Onderwerp: Fwd: Advies op indicatieverzoek Spaarnestraat 1B | 2022IV0135 | Z-22-178871

Onderwerp: Advies op indicatieverzoek Spaarnestraat 1B | 2022IV0135 | Z-22-178871

aan	Gemeente Beverwijk	van	
t.a.v.		E-mail	
	e.kara@beverwijk.nl		
datum	12 januari 2023		
onderwerp	Milieuadvies, Spaarnestraat 1B, Beverwijk – Indicatieverzoek

Afbeelding 1

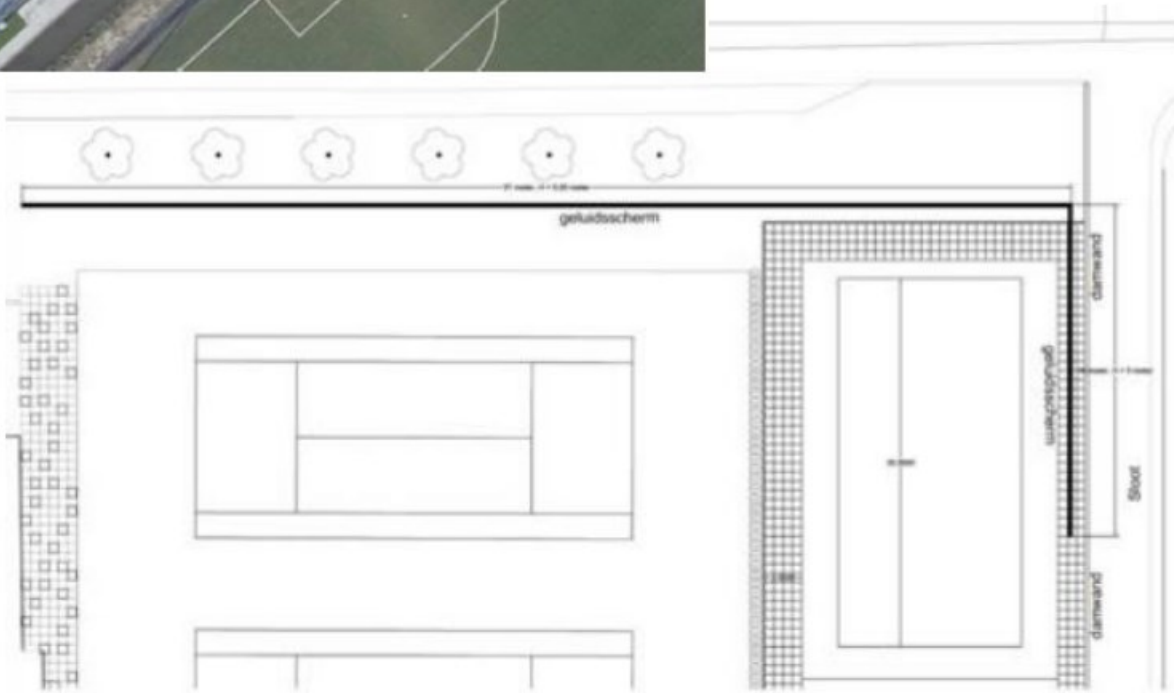
- Een geluidscherm waarbij voor een lengte van 40 meter een hoogte geldt van 5 meter, overlopend in een scherm van 34,5 meter lang en een hoogte van 3 meter (zie afbeelding 1).
- Het scherm is gemodelleerd als een reflecterend scherm (reflectiefactor 0,8). Het te plaatsen scherm moet tenminste aan deze eisen
- In de avondperiode zijn de tennisbanen maximaal gedurende 80% van de tijd en de padelbanen maximaal gedurende 90% van de tijd in bedrijf.
- Oefenkooi tennis moet in de avondperiode gesloten blijven.

De aanvraag heeft betrekking op het plaatsen van een scherm van 5 meter hoog over de gehele lengte van 75 meter (zie afbeelding 2). Daarmee wordt voldaan aan de eerste voorwaarden. Indien het scherm wordt geplaatst zoals aangevraagd én aan alle andere
